Предложение по поправкам к Правилам ООН № 10 (электромагнитная совместимость)

Воспроизведенный ниже текст был подготовлен экспертами из Российской Федерации с целью внесения поправок в Правила № 10, содержащие предписания для троллейбусов. В его основу положены документы ECE/TRANS/WP.29/GRE/2014/41 и GRE-73-20, представленные на семьдесят второй и семьдесят третьей сессиях GRE. Изменения к действующему тексту правил выделены жирным шрифтом в случае новых положений или зачеркиванием в случае исключенных элементов.

«Добавление 9

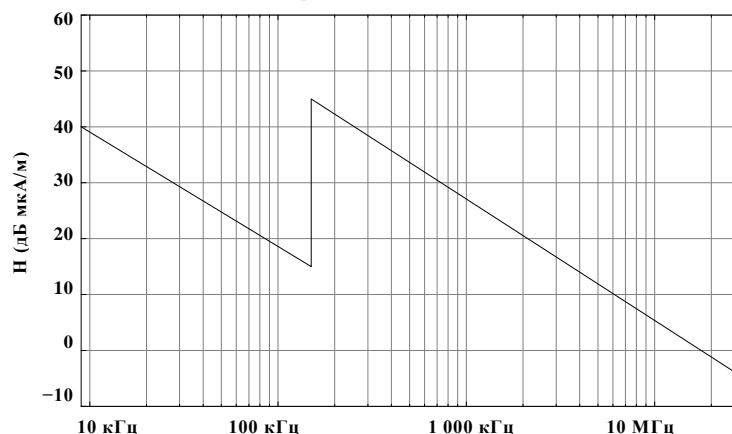
6.2.2.3.1 для помех, создаваемых транспортным средством в неподвижном состоянии **40-15 дБ микроампер/м** в полосе частот **0,009–0,150 МГц**, при этом в случае частот выше **0,009 МГц** этот предел уменьшается логарифмически, как показано в добавлении 9 к настоящим Правилам;

6.2.2.3.3 для помех, создаваемых транспортным средством в неподвижном состоянии **45-(-5) дБ микроампер/м** в полосе частот **0,150–30 МГц**, при этом в случае частот выше **0,150 МГц** этот предел уменьшается логарифмически, как показано в добавлении 9 к настоящим Правилам;

Предел Н (дБ мкА/м) на частоте F (МГц):	
0,009–0,150 МГц	0,150–30 МГц
$N = 40 - 20,46 \cdot \log (F/0,009)$	$N = 45 - 21,73 \cdot \log (F/0,15)$

Предельное значение помех, создаваемых троллейбусом в неподвижном состоянии, расстояние между антенной и троллейбусом - 10 м
Квазипиковый детектор: полоса пропускания 200 Гц для $f < 150$ кГц
полоса пропускания 10 кГц для $f > 150$ кГц

Добавление 10

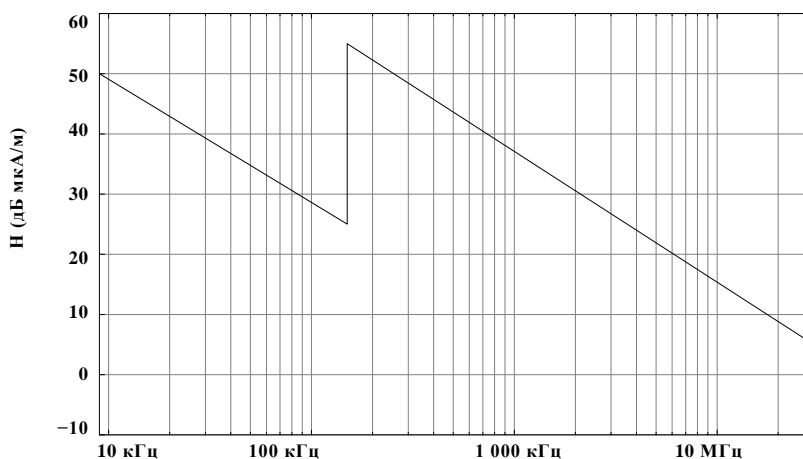
6.2.2.3.2 для помех, создаваемых транспортным средством при движении **50-25 дБ микроампер/м** в полосе частот **0,009–0,150 МГц**, при этом в случае частот выше **0,009 МГц** этот предел уменьшается логарифмически, как показано в добавлении 10 к настоящим Правилам;

6.2.2.3.4 для помех, создаваемых транспортным средством при движении 55-5 дБ микроампер/м в полосе частот 0,150–30 МГц, при этом в случае частот выше 0,150 МГц этот предел уменьшается логарифмически, как показано в добавлении 10 к настоящим Правилам;

Предел Н (дБ мкА/м) на частоте F (МГц):	
0,009–0,150 МГц	0,150–30 МГц
$H = 50 - 20,46 \cdot \log (F/0,009)$	$H = 55 - 21,73 \cdot \log (F/0,15)$

Предельное значение помех, создаваемых троллейбусом в движении, расстояние между антенной и троллейбусом - 10 м
Пиковый детектор: полоса пропускания 200 Гц для $f < 150$ кГц
полоса пропускания 10 кГц для $f > 150$ кГц

Добавление 11

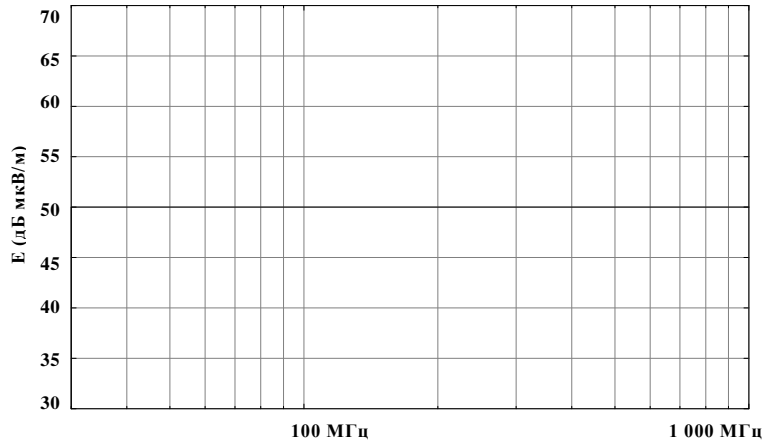
6.2.2.3.5 для помех, создаваемых транспортным средством в неподвижном состоянии 50 дБ микровольт/м в полосе частот 30–1000 МГц, как показано в добавлении 11 к настоящим Правилам;

Предел E (дБ мкВ/м) на частоте F (МГц):
30–1 000 МГц
E = 50

Предельное значение помех, создаваемых троллейбусом
 в неподвижном состоянии, расстояние между антенной и троллейбусом - 10 м
 Квазишикарный детектор: полоса пропускания 120 кГц

Добавление 12

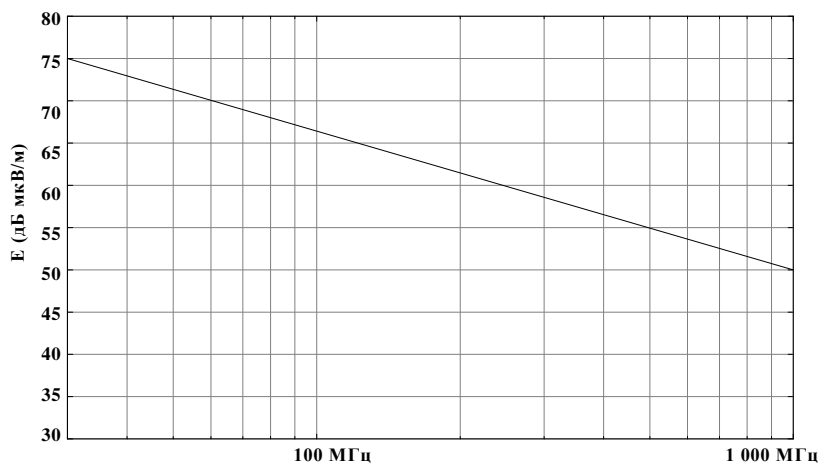
6.2.2.3.6 для помех, создаваемых транспортным средством при движении 75-50 дБ микровольт/м в полосе частот 30-1000 МГц, при этом в случае частот выше 30 МГц этот предел уменьшается логарифмически, как показано в добавлении 12 к настоящим Правилам;

Предел E (дБ мкВ/м) на частоте F (МГц):
30 – 1 000 МГц
$E = 75 - 16,42 \cdot \log (F/30)$

Предельное значение помех, создаваемых троллейбусом
в движении, расстояние между антенной и троллейбусом - 10 м
Пиковый детектор: полоса пропускания 120 кГц
